Zadavatel:
Statutární město Brno

Veřejná zakázka:
„DPS Bystřec“

VYSVĚTLENÍ, ZMĚNA NEBO DOPLNĚNÍ ZADÁVACÍ DOKUMENTACE

Vysvětlení zadávací dokumentace č. 1 ze dne 18. 7. 2024

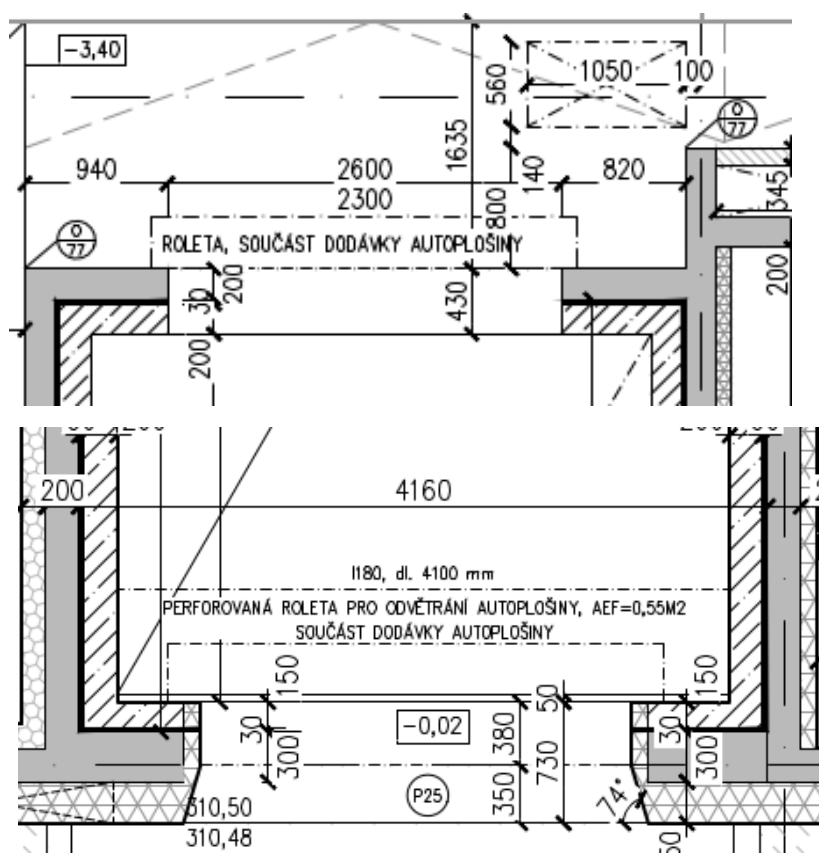
Našli jsme nesoulad mezi soupisem prací a výpisem prvků u hliníkových stěn:

- Stěna ozn. A/26 v soupisu prací vykázán rozměr 2200/2600, ale dle výpisu prvků 3000/2350. Co platí?
- Stěna ozn. A/26 v soupisu prací vykázány 2ks, ale dle výpisu prvků 1ks. Co platí?

Zadavatel k dotazu sděluje, že se jedná formální chybu v psaní, přičemž platí:

- u AL/26 **upraven** rozměr na 3000/2750, a
- u AL/26 je 1ks

Tyto skutečnosti byly upraveny v aktualizovaném soupisu prací a výpisu prvků, jež tvoří přílohu tohoto vysvětlení zadávací dokumentace.
